INFORME DE AUDITORIA AMBIENTAL

P/49 – Contrato 30/01/2026.

*“Ruta 1: Puentes sobre A° Pereira, A° Pavón, A°
La Boyada y A° Cufré”*

03/08/2026

Foto 12.2-5, P05. Planta de hormigón, los productos químicos están en un recinto con capacidad envallada inferior al 110% del volumen almacenado.

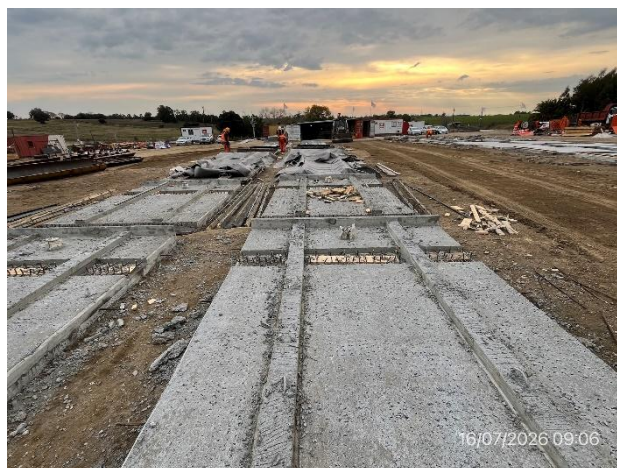
Ref.	Descripción	Requisito
04	No hay evidencia de que se haya implementado el plan de acción remitido por la empresa respecto a: - Aumentar la infraestructura para el acopio temporal de residuos en el puente P04 - Aumentar la infraestructura para el acopio temporal de residuos y el volumen del envallado perimetral del recinto de productos químicos en la planta de hormigón del obrador P05	Plan de acción de José Cujó SA del 22/07/2026.
Evidencia: Ausencia de documentación. Foto 12.1-10, Foto 12.2-5, Foto 12.2-7, Foto 12.2-8.		Código del hallazgo: RS – 6, PEL – 6
